新竹縣政府工程查核代表照片表

工程名稱：新埔鎮大墩山休憩區串聯老街暨觀光環境整備計畫工程

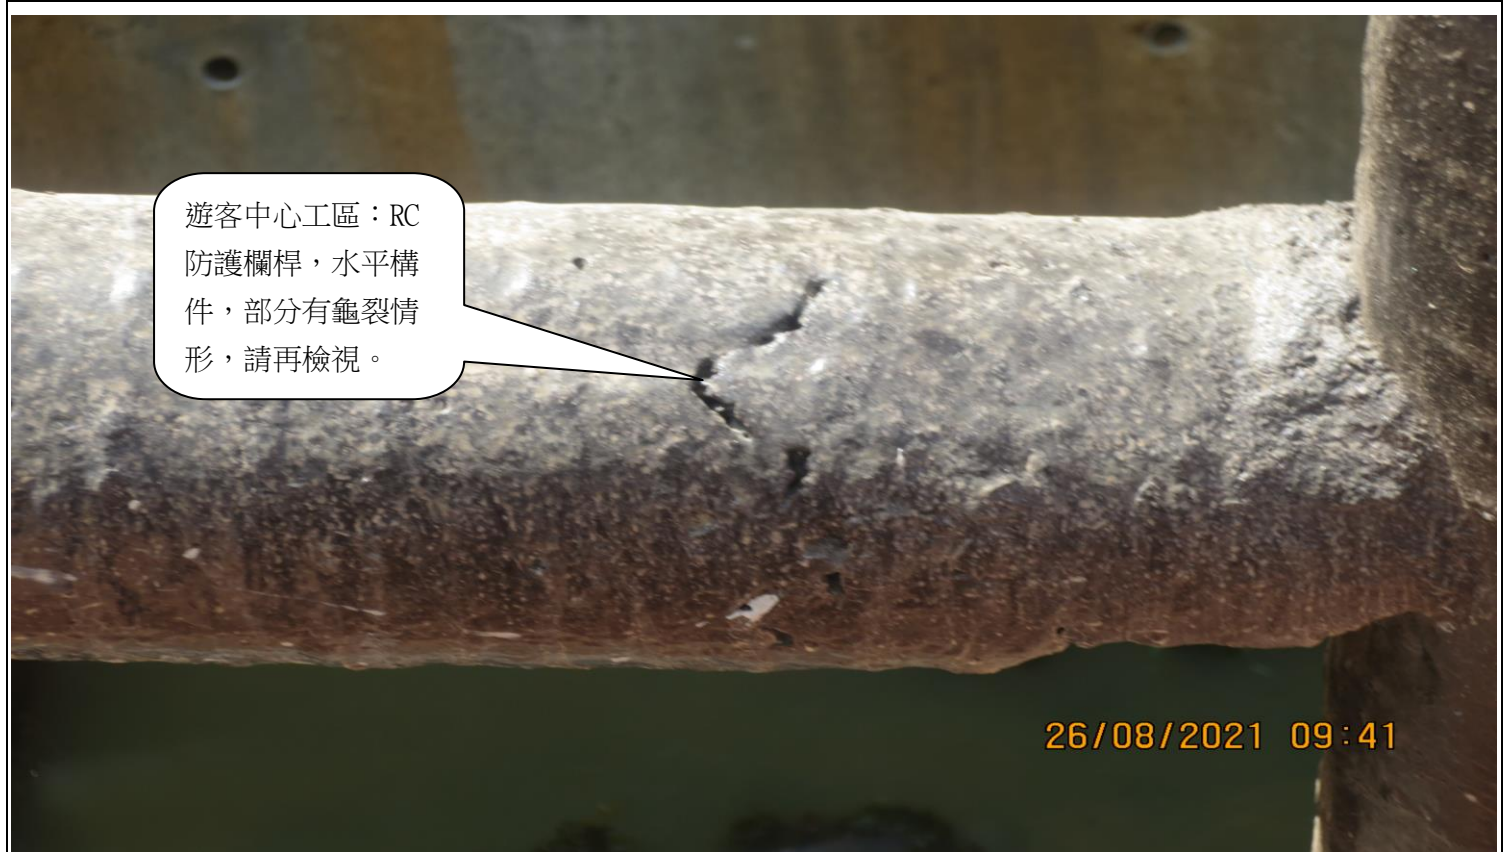
遊客中心工區：RC 防護欄桿，水平構件，部分有龜裂情形，請再檢視。
